Mission régionale d'autorité environnementale
Région Hauts-de-France

**Avis délibéré de la mission régionale
d'autorité environnementale
Hauts-de-France
sur le projet de parc éolien (PE) du fond de Barle
sur la commune de Fressin (62)
Étude d'impact de février 2024**

n°MRAe 2024-7883

Présentation de la zone d'implantation potentielle et des habitats (source : étude d'impact p 107)

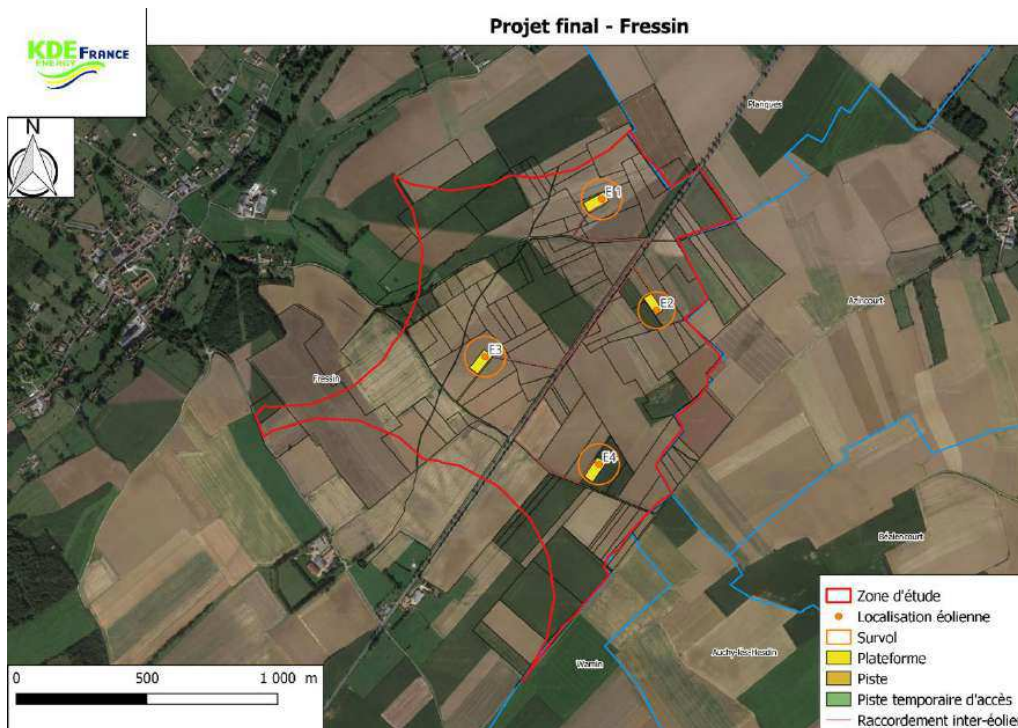
La zone d'implantation potentielle est définie sur un secteur précis. Elle devrait être définie selon la localisation des habitations les plus proches, des infrastructures existantes, des habitats naturels (pages 38 de l'étude d'impact), mais ça ne semble pas être le cas, car des zones sensibles pour la biodiversité sont dans la ZIP.

Tout le potentiel de la zone d'implantation potentielle ne semble pas exploité. Les éoliennes E2 et E4 pourraient être déplacées afin d'éviter la proximité des haies.

Au regard des impacts résiduels significatifs du projet sur l'environnement, et notamment sur la Noctule commune et les oiseaux nicheurs, l'autorité environnementale recommande de compléter l'étude de variantes présentant moins d'impacts environnementaux, et d'exploiter tout le potentiel de la zone d'implantation potentielle.
